Avis délibéré de la Mission régionale d'autorité environnementale Provence-Alpes-Côte d'Azur

sur le projet de création de la remontée mécanique Mayt (Chabrières 2), dans le domaine skiable de Vars, à Vars et Crévoux (05)

N° MRAe 2021APPACA36/2895

Figure 3 : Les aires d'études paysagères - Source : Étude d'impact.

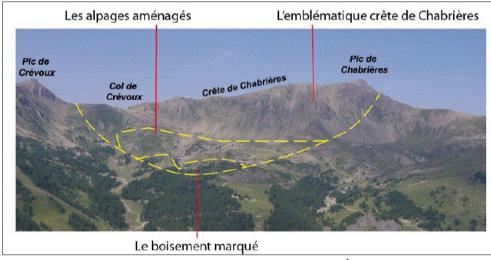
L'état initial présente le contexte global d'implantation du projet et un exposé des perceptions illustrées par des photographies. La zone d'étude définie comporte, selon l'étude, trois entités paysagères : « l'emblématique crête de Chabrières », « les alpages aménagés », et « le boisement marqué ». Toutefois, les éléments pris en compte pour délimiter ces trois entités ne sont pas précisés. Il est donc impossible d'appréhender la pertinence des périmètres retenus illustrés par la carte de synthèse des enjeux paysagers page 345, Celle-ci souffre d'un manque de lisibilité, vraisemblablement due au format qui n'est pas adapté.

La MRAe recommande de justifier les périmètres retenus pour l'étude du paysage perçu.

Figure 5 : Localisation des captages d'eau potable - Source : Étude d'impact

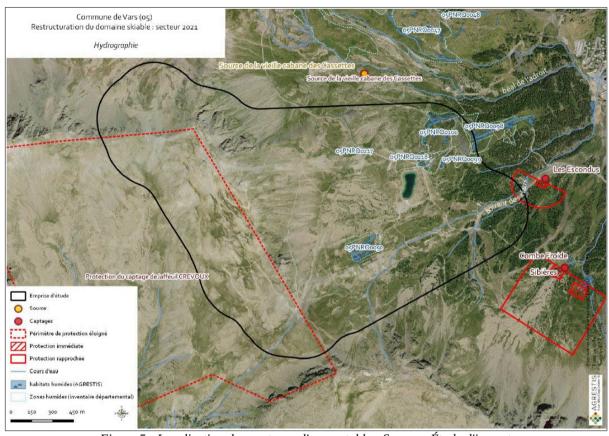
En revanche, l'état initial ne propose aucun recensement des captages d'eau privés qui pourraient être présents dans le secteur, en particulier les captages utilisés pour l'alimentation en eau potable des refuges et restaurants d'altitude. Au-delà de la localisation des captages d'eau communaux, il n'est pas non plus fait état des modalités techniques de mise en œuvre de la distribution d'eau potable dans le secteur, ce qui permettrait de mettre en perspective les choix effectués en termes d'alimentation en eau potable des aménagements prévus dans le cadre du projet, et qui sont explicités dans le chapitre relatif aux effets sur la ressource en eau.

La MRAe recommande de compléter l'état initial concernant la ressource en eau, en intégrant :

• un recensement et une localisation précise des captages d'eau privés destinés à l'alimentation en eau potable potentiellement présents dans le secteur ;

• un exposé des modalités actuelles de distribution de l'eau potable dans le secteur d'implantation du projet.
